Modulo per la presentazione delle osservazioni per i piani/programmi/progetti sottoposti a procedimenti di valutazione ambientale di competenza statale

ID: Codice procedura (ID_VIP/ID_MATTM):10844

Impianto per la produzione di energia elettrica da fonte eolica, costituito da 6 aerogeneratori della potenza complessiva di 37,2 MW, un sistema di accumulo da 25 MW e relative opere connesse in località "Rempillo" nel comune di Pitigliano (GR).

ALLEGATO alle OSSERVAZIONI all' IMPIANTO EOLICO denominato REMPILLO nel COMUNE di PITIGLIANO (GR). Comp

- Legenda**
- Aerogeneratori Eolici
 - Limite area archeologica
 - Siti archeologici

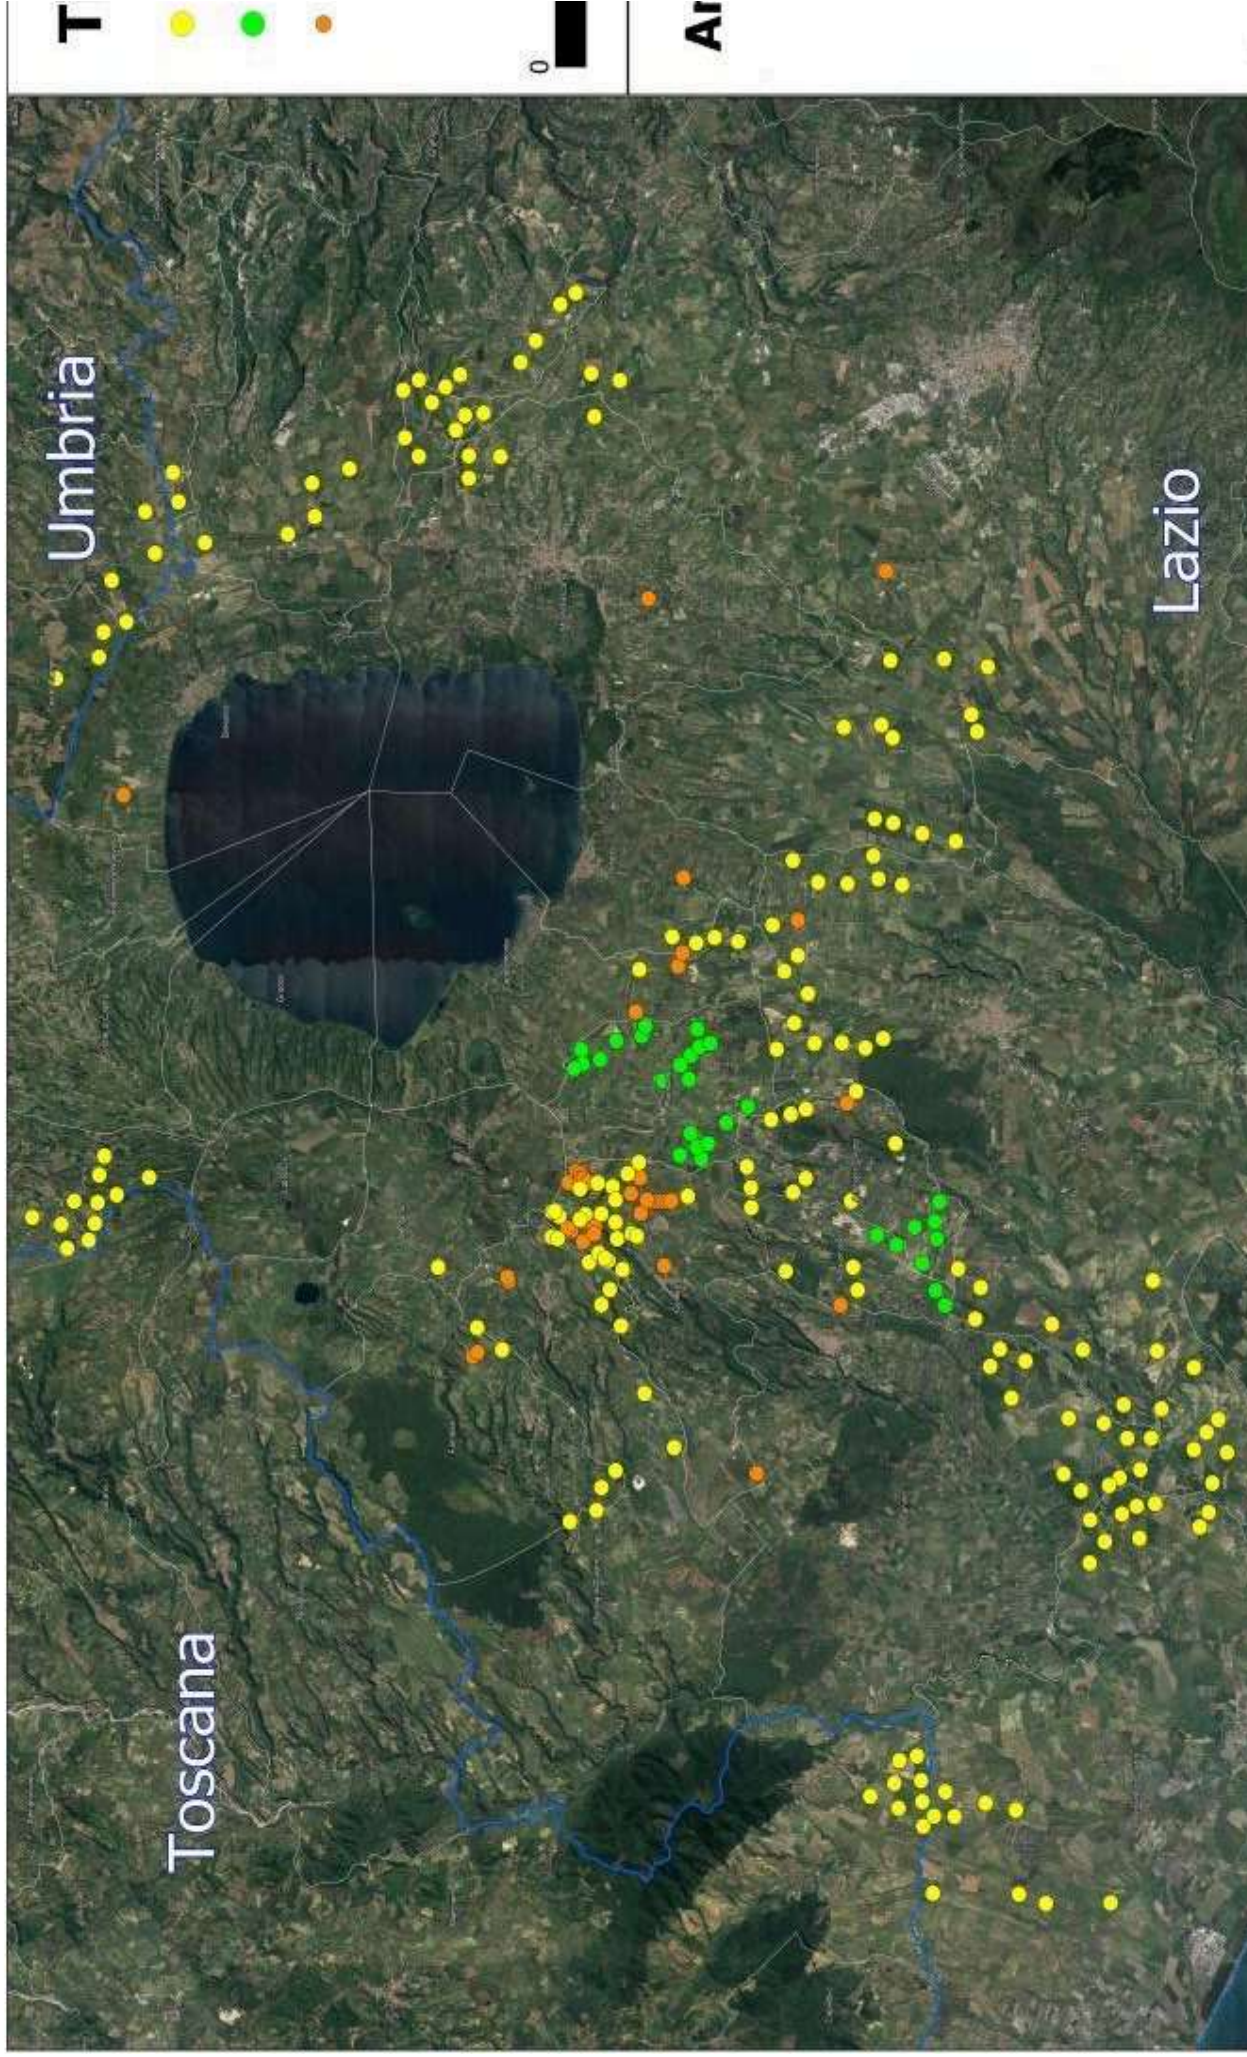
Inoltre, la zona in cui insisterebbe l'impianto eolico industriale Rempillo è compresa nelle fasce di rispetto di 3 km di diversi beni archeologici tutelati dalla parte II del Codice dei Beni Culturali (vedi Allegato, immagine n. 3). Inoltre le pale P04 e P05 ricadono all'interno di un'area archeologica che la

Proponente vorrebbe cancellare per il semplice fatto che non è riportata nel documento regionale ma nel documento provinciale come meglio dettagliato nell'Osservazione n. 5. Alla luce di quanto documentato appare chiaro quindi che la collocazione dell'impianto non ha tenuto conto alcuno dei vincoli dell'area nella quale è stato progettato e l'inserimento dell'impianto eolico nel paesaggio e sul territorio non è corretto (Allegato IV delle Linee guida nazionali di cui al D.M dello Sviluppo economico del 10.09.2010).

Analisi degli Impianti Eolici Esistenti e in Progetto

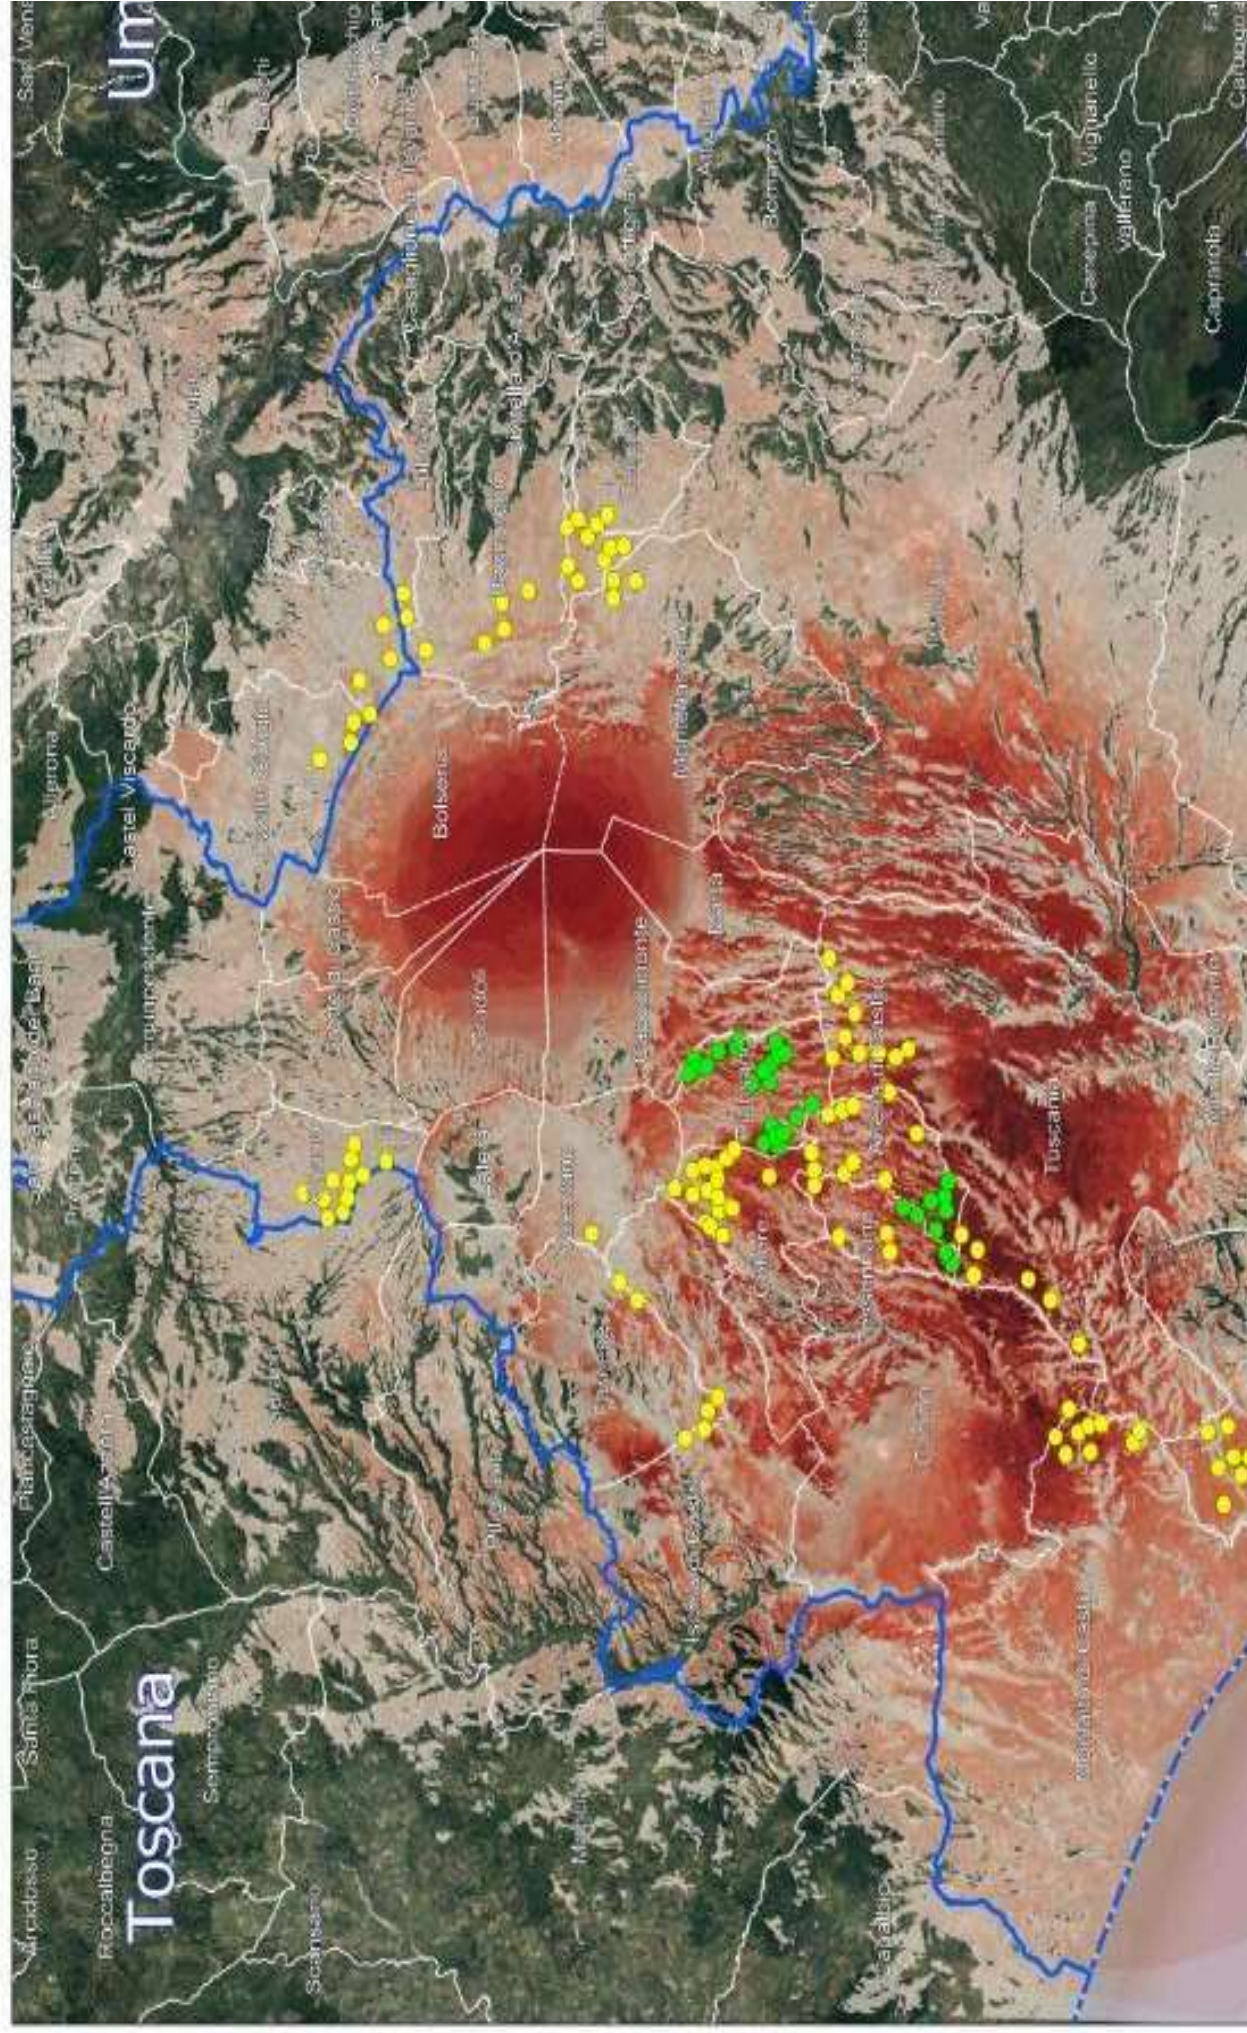
nn. 1 e 2 e crea anche degli impatti negativi anche sui beni naturalistici come verrà dettagliato nell'Osservazione n. 4. Inoltre andrebbe a sommarsi al già enorme cumulo di impianti eolici e fotovoltaici e geotermici che già creano una elevata criticità ambientale nella provincia di Viterbo e interferiscono anche con il territorio toscano come si può vedere dalle immagini nn. 4 e 5 dell'Allegato n. 1.
